TS-Rapport Rv. 52 Eikredammen-Ulsåk

En TS-revisjon av en reguleringsplan er etter håndbok V720 (Trafiksikkerhetsrevisjoner- og inspeksjoner) definert som revisjon på trinn 1. De ulike revisjonstrinnene er:

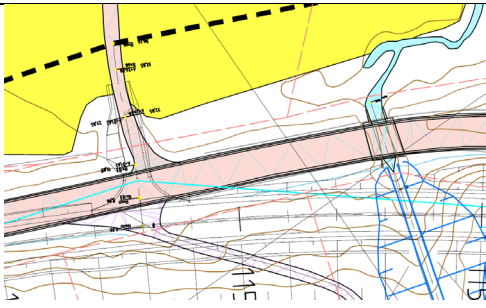
Rv. 52 Eikredammen-Ulsåk				
Tegning, profil		Funn		Anbefaling / forslag til tiltak
		Avvik (A), Feil (F), Merknad (M)		
1	C005 Pr 12850	F	 <p>Uheldig med avkjørsel i busslomme/passeringslomme</p>	Mulig å flytte/samle avkjørsler?

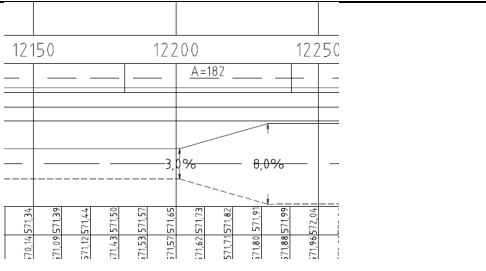
Rv. 52 Eikredammen-Ulsåk				
Tegning, profil		Funn		Anbefaling / forslag til tiltak
		Avvik (A), Feil (F), Merknad (M)		
2	Pr. 10160 Pr. 10370 ++	A	Resulterende fall	
3	C001 Pr. 9800-9850	A	For raskt oppbyggingen av overhøyde ved bruk av min.klotoide	
4	C003 Pr. 11450 og 11480	M	 <p>Siktlinjer fra avkjørsler vil krysse (bru)rekkverk</p>	Kommer an på hva som velges av rør/kulvert, ikke sikkert man trenger rekkverk.
5	C004 Pr. 11950	M	Siktlinjer vil krysse (bru)rekkverk, og hvordan skal rekkverk utformes inn mot avkjørsel?	Mulig å flytte avkjørsel?
6	C004 Pr. 12200	M	 <p>Litt rask oppbygging?</p>	
7	C005 Pr. 12450	M	 <p>Litt rask oppbygging høyre side?</p>

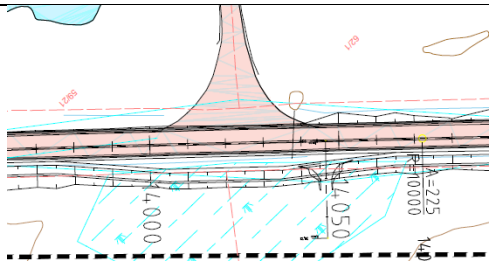
Rv. 52 Eikredammen-Ulsåk				
Tegning, profil		Funn		Anbefaling / forslag til tiltak
		Avvik (A), Feil (F), Merknad (M)		
8	C006 Pr. 13600	M	 <p>For rask oppbygging?</p>	
9	C007 14020	M	 <p>Er dette et kryss? Hvor går veien til? Øy i sekundærveg?</p>	Legge inn dele øy på sekundærveg? Kort mellom veg og bru.
10	C007 Pr. 14100	F	 <p>Feil (forskjøvet) oppbygging til Rh=800</p>	
11	C007 Pr. 14360 og 14470	A	Siktlinjer fra avkjørsler krysser rekkverk. Mye traktorer/lastebiler som bruker avkjørsler.	
12	C008 Pr. 14700	A	Siktlinjer fra avkjørsler krysser (bru)rekkverk. Hvordan skal rekkverk løses her?
